De Lekdijk is lekgestoken!

Ernstige problemen bij de Lekdijk in Nieuw Lekkerland

Constructie en grondaanvulling beïnvloeden huizen achter de Lekdijk in Nieuw Lekkerland

14 april 2020

Probleem: binnenwaartse macrostabiliteit

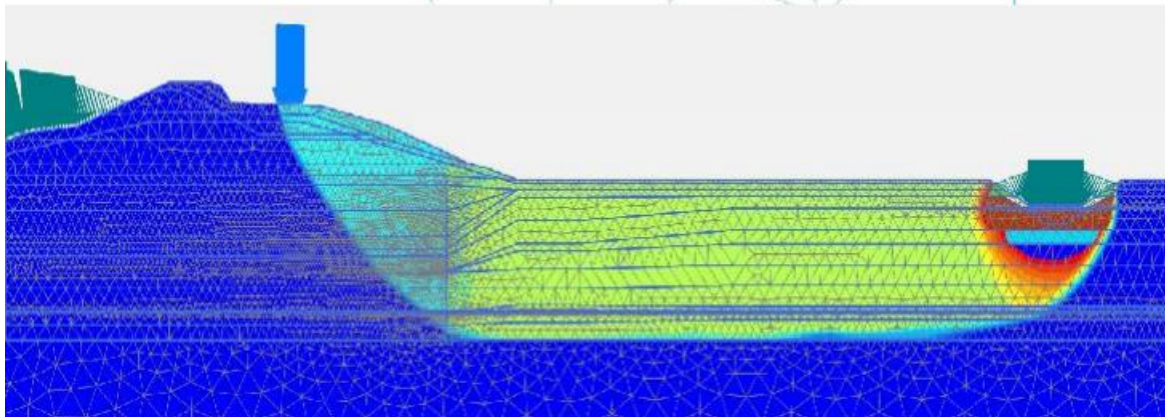
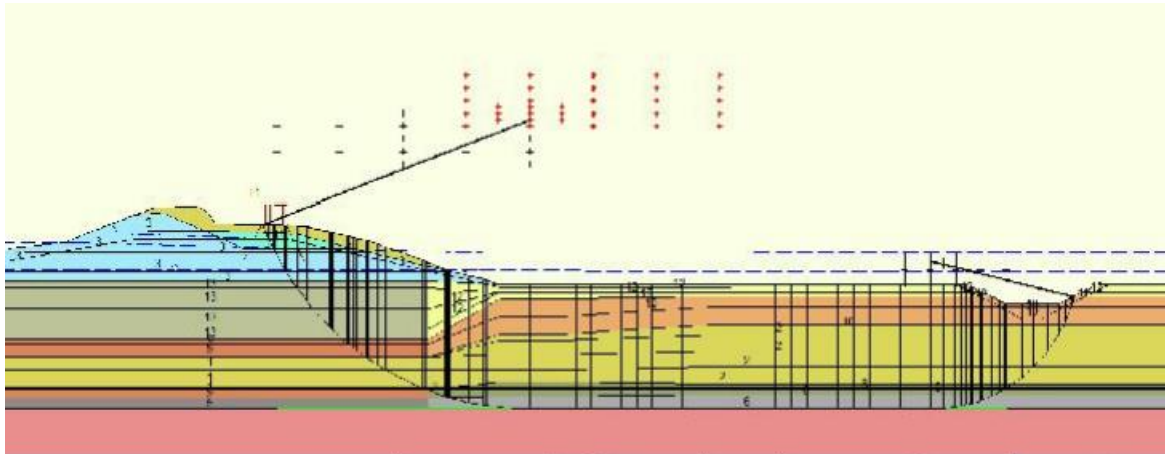
Dit figuur zet de lezer direct op het verkeerde been, omdat het lijkt alsof het grootste probleem het afschuiven van het binnentalud is. Dit wordt ook wel genoemd; Onvoldoende Binnenwaartse Macrostabiliteit (In dit figuur ontbreekt het woord “onvoldoende”, want het wel hebben van stabiliteit is natuurlijk nooit een probleem).

Afschuiven van het binnentalud is wel een probleem, maar het is een secundair probleem, deze ontstaat bij de Lekdijk vaak door het hoofdprobleem:

Opbarsten van het achterland

Dit opbarsten van het achterland wordt rechtsonder in het figuur wel getekend, maar wordt niet als primair probleem genoemd. Het opbarsten van het achterland is één van de gemakkelijkste te controleren bezwijkmechanismen van een dijkconstructie. Voor de situatie “hoogwater tot aan de

kruin van de dijk”, vergelijkt men de opwaartse grondwaterdruk onder de klei/veenlaag (rechtsonder in het figuur), met het terugdrukkende gewicht van die klei/veenlaag. In het rekenvoorbeeld nemen we voor het gewicht van de klei/veenlaag: $1200 \text{ kg/m}^3 = 12 \text{ kN/m}^3$.

Aangezien de opwaartste kracht (185 kPa) van het grondwater in de zandlaag, dat in verbinding staat met de Lek, groter is dan het gewicht van de grondlaag (144 kPa), zal voor de situatie “water tot aan de kruin”, de grondlaag van het achterland opbarsten, met alle catastrofale gevolgen van dien voor iedereen die achter deze dijk woont of verblijft tijdens dit hoogwater.

Een goede oplossing hiervoor zou kunnen zijn een berm van klei (1560 kg/m^3) aan te brengen op het achterland met voldoende dikte. Deze dikte hiervan zou dan moeten zijn:

$$\{ (1,05 * (2,20 + 13) * 10 \text{ kPa}) - 144 \} / 15,6 \text{ kN/m}^3 = 1,0 \text{ m}$$

Lekdijk 320 – 329 (Sectie F)

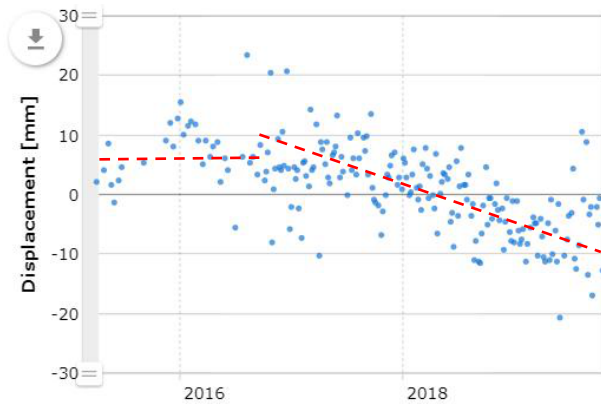
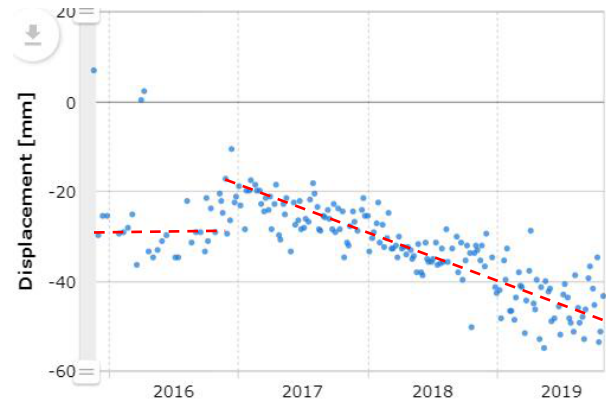
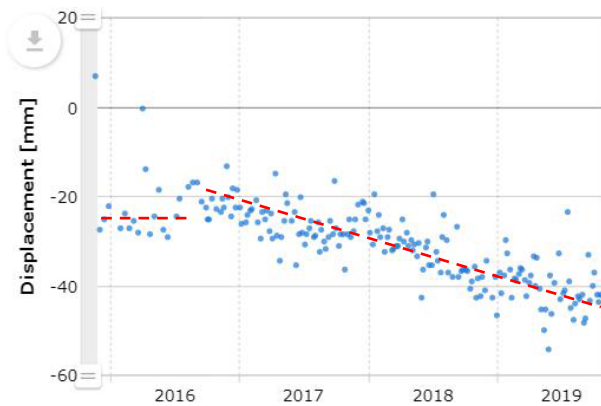
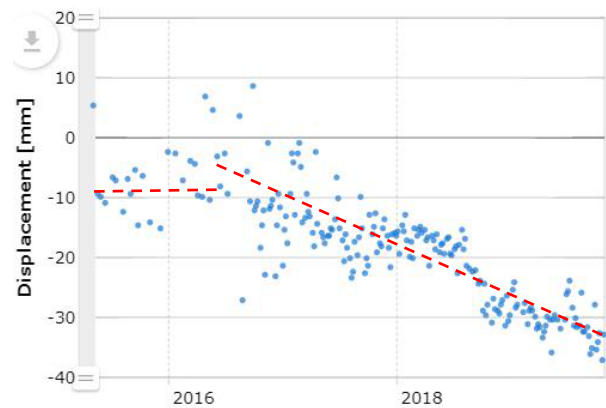
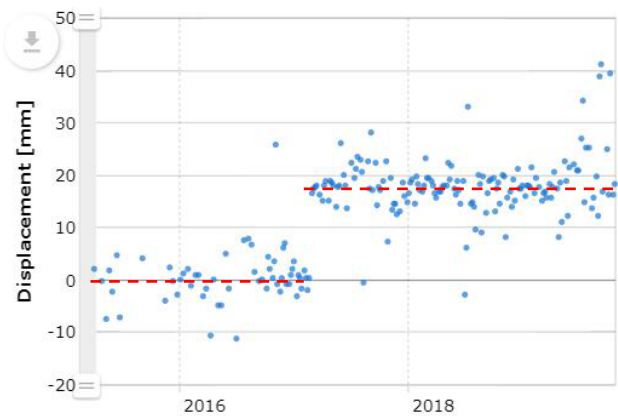
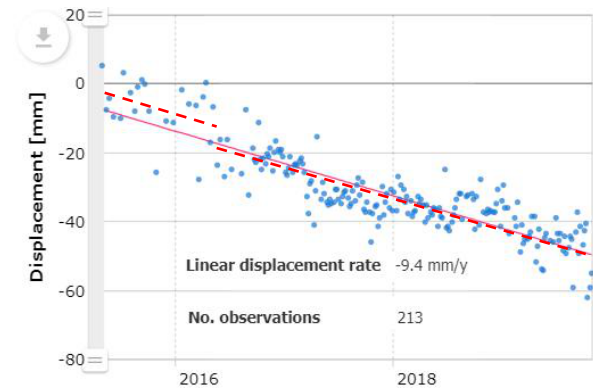
De kruin van de dijk (zie punt F) zakt al jaren enorm snel (9,4 mm per jaar). De blauwe punten (zie punt C) daarentegen schoten rond eind 2016 allen 18 mm omhoog. En de overige punten zakten sinds dat tijdstip allemaal redelijk continue omlaag, met snelheden van 6 mm tot 10 mm per jaar. Dit betekent dat de werkzaamheden enorme en ernstige grondverplaatsingen hebben veroorzaakt en nog steeds veroorzaken.

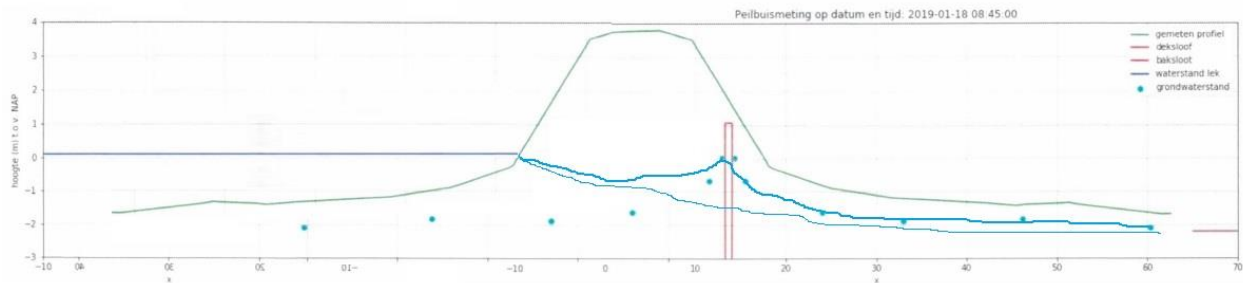
Hieruit kan worden geconcludeerd dat bij de boorpalenwand aan de binnenzijde van de dijk, de waterstand niet afgenomen is door de breedte van de dijk, maar dat bij deze boorpalenwand de grondwaterstand gelijk is aan het waterpeil in de Lek. Water stroomt dus via de diepe zandlagen onder de dijk door en langs de boorpalen omhoog de polder in: de Lekdijk is dus lek.

Op dezelfde pagina staat bovenstaand figuur, met bovenaan de regen die gevallen is, en in het midden de waterstand in de Lek. Deze waterstand golft op en neer vanwege het getij. In het onderste deel staan de waterpeilen van 10 peilbuizen. Ook hier zien we, bij de twee peilbuizen die het dichtst bij de boorpaalwand staan, dat de peilen ook op en neer gaan met de waterstand in de Lek. Er is dus een grote lekkage langs de boorpalen. Dit is uiterst verontrustend!!!

Zowel het 1^e als het 2^e figuur bewijzen dat de boorpalenwand inderdaad een lek heeft veroorzaakt tussen de diepe zandlaag onder de klei/veenlagen, en het maaiveld van het achterland.

Afbeelding 5.2. Resultaten zettingberekening, aanpassing veen parameters

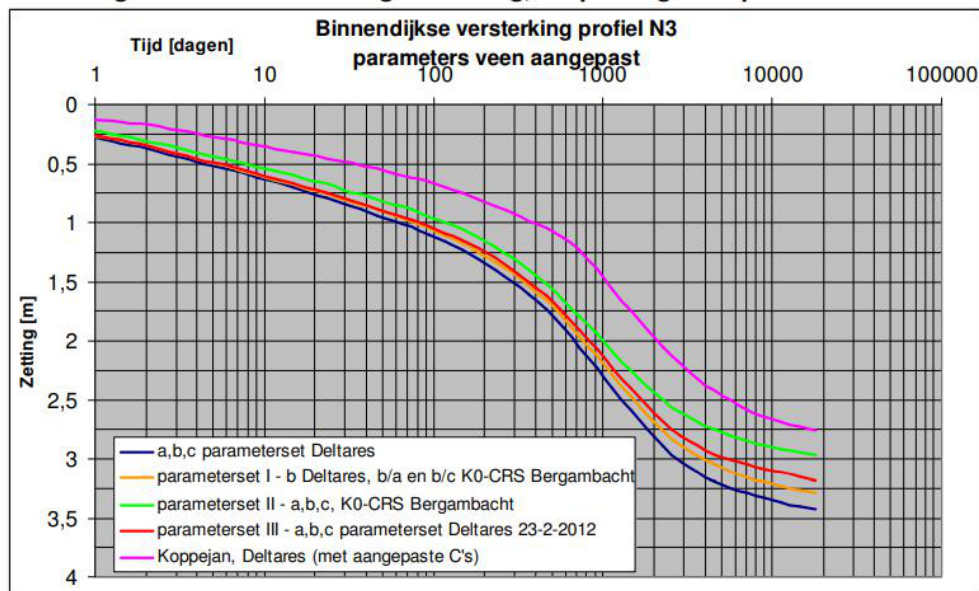
De consolidatieduur wordt geschat op ongeveer 3000 tot 4000 dagen, dus zo'n 10 jaar.
